Baseina apsekošana.

Šī gada 26.janvārī SIA "AQUA SAN" veica objekta apsekošanu pēc adreses Stacijas iela 63, Daugavpils, kur atrodas ēka/telpas ar SPA baseinu. Tehniskā apsekošana tika veikta SPA baseinam pēc Pašvaldības SIA "Sadzīves pakalpojuma kombināts" pieprasījuma.

Baseina apsekošana

Bilde Nr.1

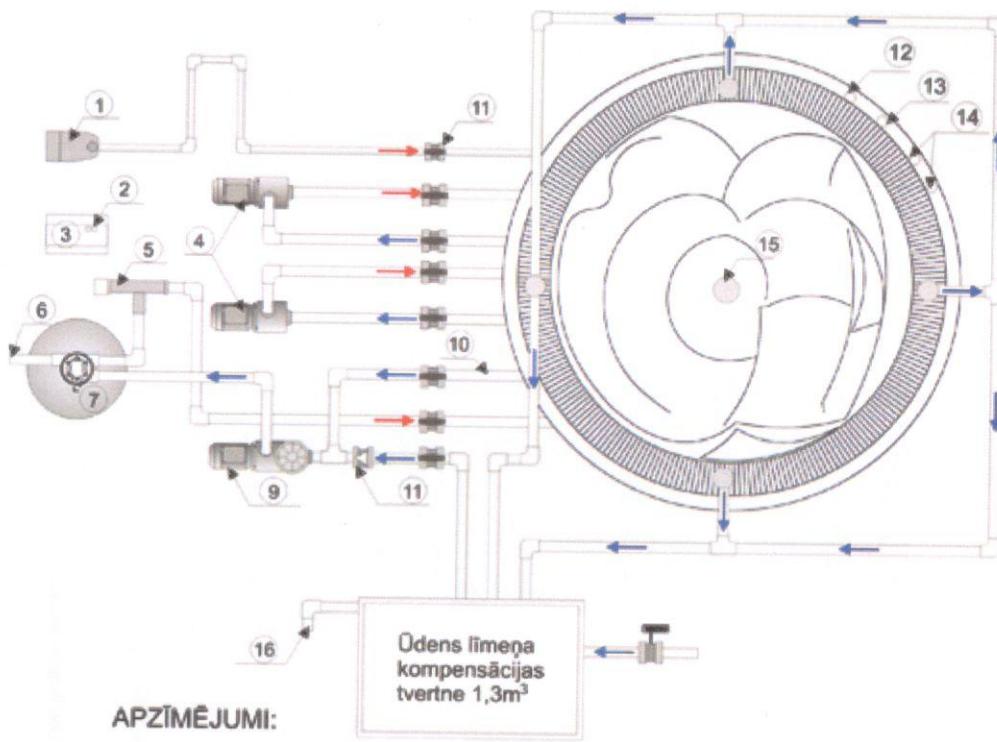
1) Esošā SPA baseina filtrācijas sistēma ir paredzēta privātas lietošanas saliekamiem (piemēram, Intex utml.) baseiniem un nav paredzēta publiskiem peldbaseiniem vai SPA baseiniem, jo tā nenodrošina vajadzīgo ūdens filtrācijas kvalitāti, filtrācijas laukumu, filtrācijas ātrumu un ūdens recirkulācijas laiku. Publiskas lietošanas SPA baseiniem filtrācijas ātrumam ir ieteicams būt $20\text{m}^3/\text{m}^2/\text{h}$, bet ne lielākam par $30\text{m}^3/\text{m}^2/\text{h}$, kuru aprēķina vadoties no filtrācijas sūkņa jaudas un filtra filtrācijas laukuma attiecības. Šis parametrs ir būtisks ūdens attīrišanas kvalitātes rādītājs. Esošās filtra un sūkņa parametri vadoties no ražotāja "Bestway" pieejamās tehniskās informācijas (skat. Pielikuma bildi Nr.1) ir šāda:

- a) Filtra diametrs – 348mm
- b) Filtrācijas laukums – 0.095m^2
- c) Filtrācijas sūkņa ražība – $3.785 \text{ m}^3/\text{h}$

Ņemot vērā šos datus var aprēķināt filtrācijas ātrumu (Sv) dotajai sistēmai, pēc formulas sūkņa ražība (Q) dalīta ar filtrācijas laukumu (S), tas ir, $\text{Sv}=Q/S=3.785/0.095=39.84\text{m}^3/\text{m}^2/\text{h}$. Līdz ar to var secināt, ka dotā sistēma nav piemērota publiskiem SPA baseiniem, jo šāds filtrācijas ātrums ir pieļaujams privātas lietošas baseiniem.

Bilde Nr.3

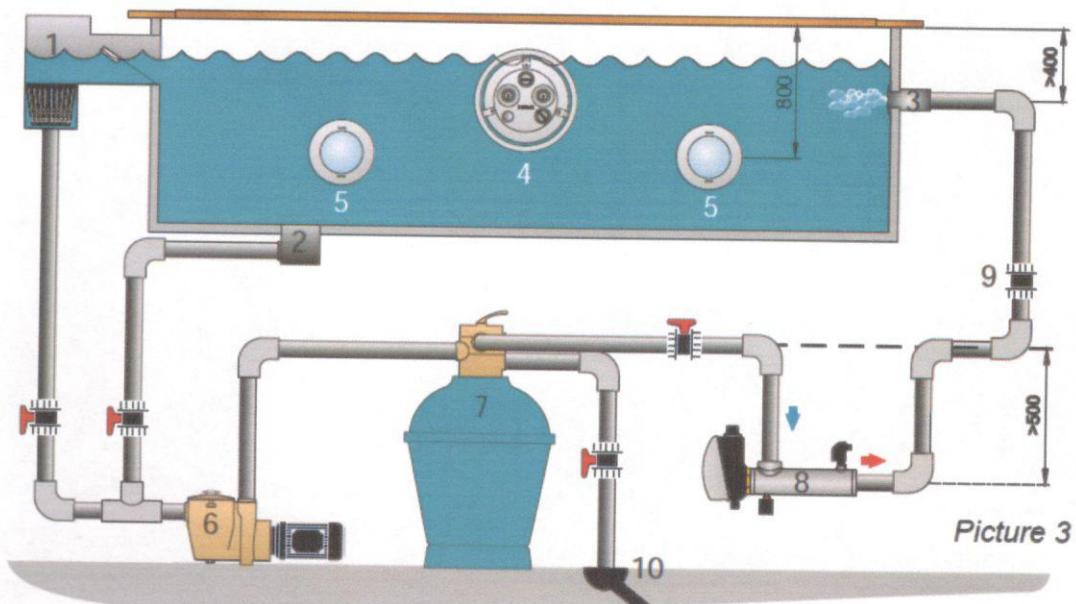
4) Baseina ūdens apsilde ir uzstādīta nepareizi, jo viņa nav uzstādīta uz baseina atpakaļieplūdes līnijas, bet gan uz atsevišķas slēgtas līnijas līdzīgi kā esošā filtrācijas sistēma. Tas ir, ūdens tiek ņemts pa tiešo no baseina caur vienu sprauslu un padots atpakaļ baseinā caur citu (**skat pielikuma bildi Nr.3**). Ūdens sildītājam, neatkarīgi vai tas ir elektriskais sildītājs vai siltummainis, ir jābūt uzstādītam uz atpakaļieplūdes līnijas pēc kvarca smilšu filtra (**skat.principiālo shēmu pielikuma bildē Nr.4**). Pie tam, pēc esošajiem elektriskā sildītāja parametriem, kas norādīti lietošanas instrukcijā, nepieciešamais minimālais ūdens daudzums, kas jānodrošina caur elektrisko sildītāju ir 2800 litri, savukārt ūdens plūsmu caur elektrisko sildītāju nodrošina viens apkures sistēmas sūknis, kura ražība nenodrošina minimāli nepieciešamo ūdens plūsmas daudzumu caur sildītāju. Pie tam, apkures sūknī nav paredzēti baseina ūdenim, kura sastāvā ir hlors un līdz ar to šī sūkņa darbības mūžs tiek samazināts līdz minimumam. Papildus tam, defekta gadījumā ražotājs atteiks garantijas saistības, jo sūknis tiek izmantots mērķim un vidē, kam tas nav paredzēts. Tas pats attiecas

Att. 1
ŪK-02 rasējuma fragments

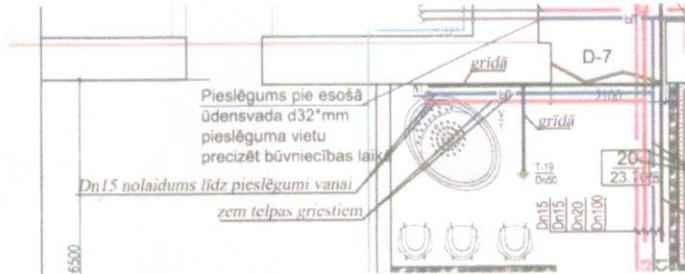
- ŪK projekta autors nav iepazinies ar baseina specifiku un paredzējis aukstā un karstā ūdens pievadu pie baseina, kaut gan baseinam ir nepieciešams tikai aukstā ūdens pievads;
- ŪK-02 ir norādīts, ka ūdensvada caurulvads ir jāpieslēdz pie baseina ūdens pieslēgumu vietas, apsekojot objektu tika secināts, ka šis projekta autora norādījums nav izpildīts;

- Bestway 58404 smilšu filtrs ir izmantojams tikai saliekamiem baseiniem, izmantojot stacionāram, kas ir projekta risinājums, tiek pārkāpta ražotāja instrukcija;
- Smilšu filtra kanalizācijas caurulvads nav pieslēgts pie kopējās kanalizācijas sistēmas, kas ir atkāpe no ŪK projekta, sk. Att.1.

Att. 4
Baseinam nav
uzstādīti rokturi

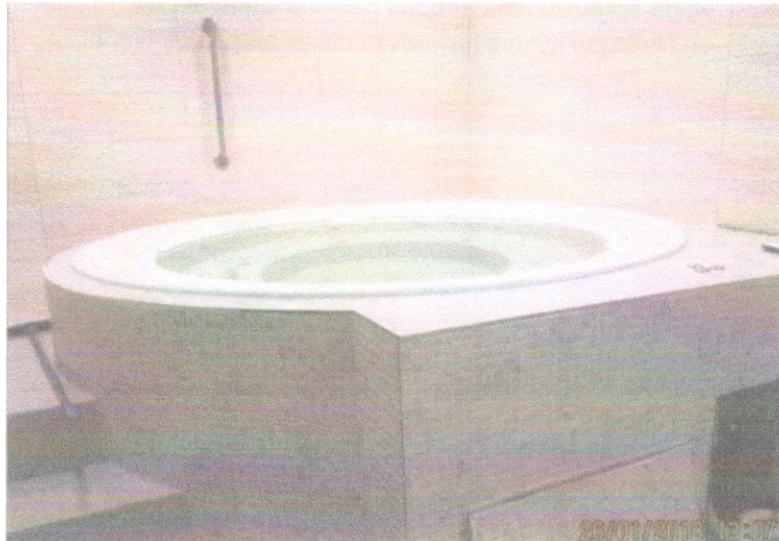
- Nav nodrošināta droša ieeja SPA baseinā, jo nav uzstādīts rokturis pie ieejas vannā un uz pakāpiena nav veikti pretslīdes pasākumi, kas var radīt paslīdēšanas risku baseina lietotājiem. Esošais rokturis ir uzstādīts nepareizā vietā un tas ir arī novietots pārāk tālu sk. att. 4

Att. 5
Baseina vadības
pogas

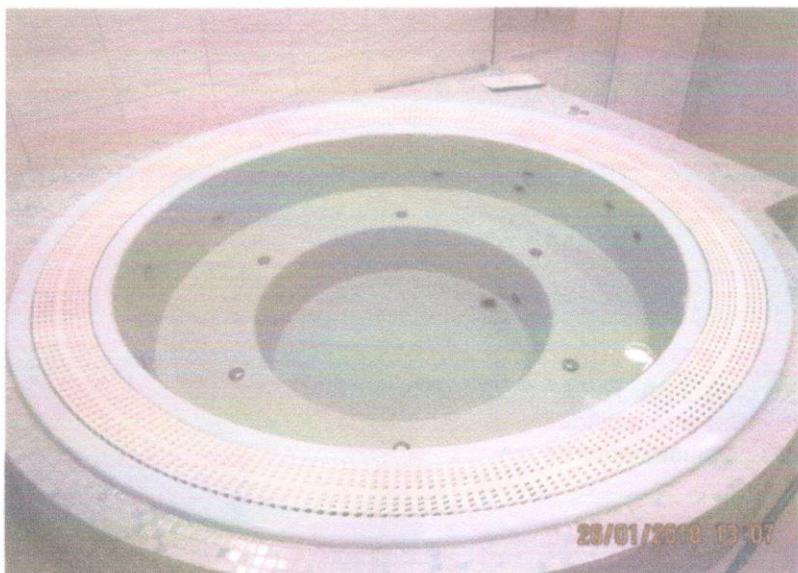
- Masāžas vadības pogas ir novietotas pārāk tālu sk. Att. 5. Pogām (vadībai) ir jābūt iestrādātām SPA baseina čaulas korpusā uz malas, lai SPA baseina lietotājiem tās būtu pieejamas ērtā attālumā atrodoties baseinā un sasniedzamas bez stiepšanās, pretējā gadījumā var rasties paslīdēšanas risks sniedzoties pie masāžas vadības pogām.

Att. 6
Baseina principiālā
shēma

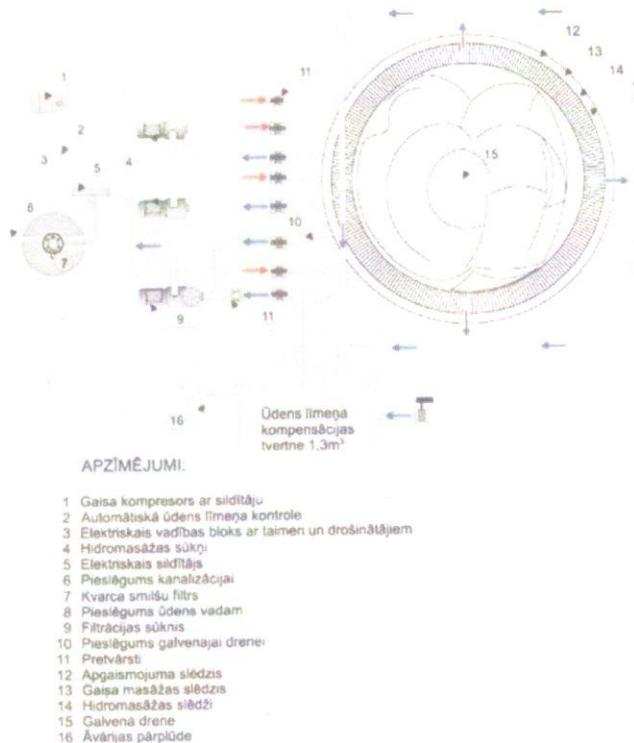
- Baseins ir pārplūdes tipa, bet esošā filtrācijas sistēma nav veidota pēc pārplūdes principa. Tas ir, sistēma ir veidota ļoti neprofesionāli, jo tā nenodrošina ūdens recirkulāciju ar pārplūdes sistēmu, lai gan baseins ir paredzēta tieši šādam recirkulācijas principam. Pārplūdes sistēmas darbības princips ir šāds: ūdens no baseina nonāk pārplūdes kanālā, no kura pašteces celā nonāk uz pārplūdes tvertni un tad ar sūkņa palīdzību, tas tiek sūknēt no pārplūdes tvertnes caur kvarca smilšu filtru un tālāk pa atpakalnieplūdes sprauslām sk. Att.6, savukārt esošā sistēma nedarbojas pēc šī principa, jo netīrais ūdens, kas satek no pārplūdes kanāliem un pārplūdes tvertnes, netiek filtrēts caur filtru, bet gan SPA baseina čaulā ir izveidota viena sprausla ūdens ķemšanai, caur kuru tiek veikta ūdens savākšana un caur filtru nonāk atpakaļ baseinā pa citu tāda paša

Att. 7
Baseina ieplūdes/
izplūdes atveres

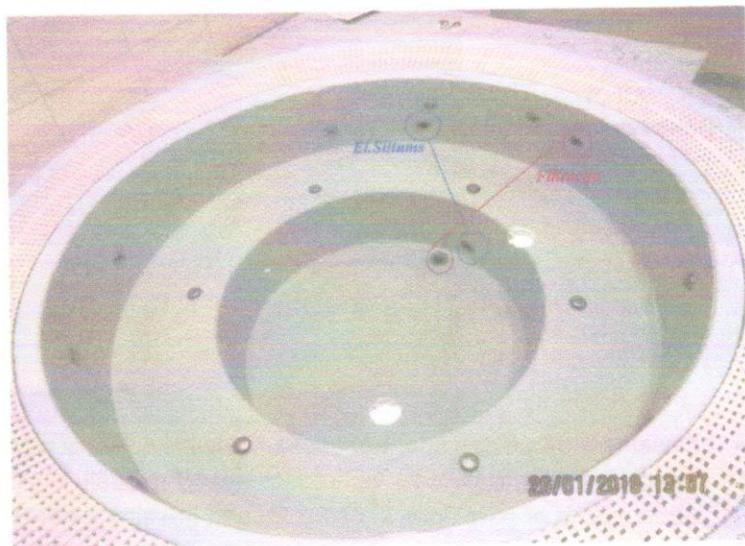
veida sprauslu, kas atrodas baseina sienā sk. Att. 7. Citiem vārdiem sakot, esošais filtrs un filtrācijas sūknis nav savienots ar pārplūdes tvertni.
